Préavis N° 6 - 2011 au Conseil communal

**Révision partielle du Règlement communal sur
l'aménagement du territoire et les constructions (RCATC)**

**Réponse à la motion de M. le Conseiller Michel Aguet
concernant l'abandon des toits cintrés à Pully**

Pully, le 6 avril 2011

Article 22 - Forme des toits (croquis)

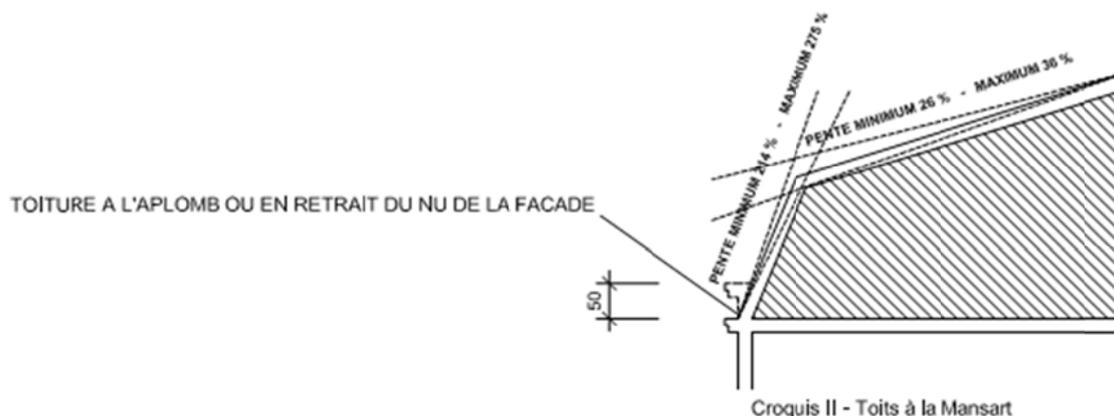
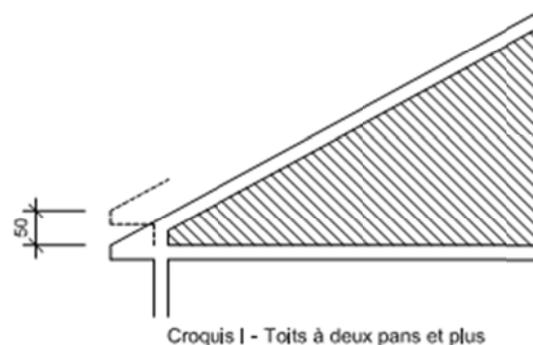
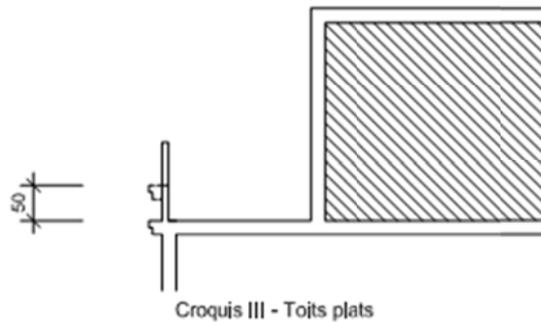
¹ La forme des toits correspond à l'une des quatre trois typologies suivantes illustrées par les croquis annexés (cf. page 20) au présent règlement, sous réserve de l'alinéa 4 ci-dessous.

- toits à deux pans et plus (croquis I)
- ~~toits cintrés (croquis II)~~
- toits à la Mansart (croquis III II)
- toits plats (croquis IV III)

En réponse à la motion de M. le Conseiller Michel Aguet, déposée le 21 mai 2008 et transmise à la Municipalité le 8 octobre 2008, cette dernière propose de supprimer la typologie des toits cintrés.

En parallèle, elle suggère d'étendre la possibilité de construire des toitures plates à l'ensemble de la zone urbaine, alors qu'elle est aujourd'hui limitée à un secteur restreint au bord du lac. En contrepartie, ce type de toiture devra être obligatoirement végétalisé pour garantir un bon impact visuel vu d'en haut.
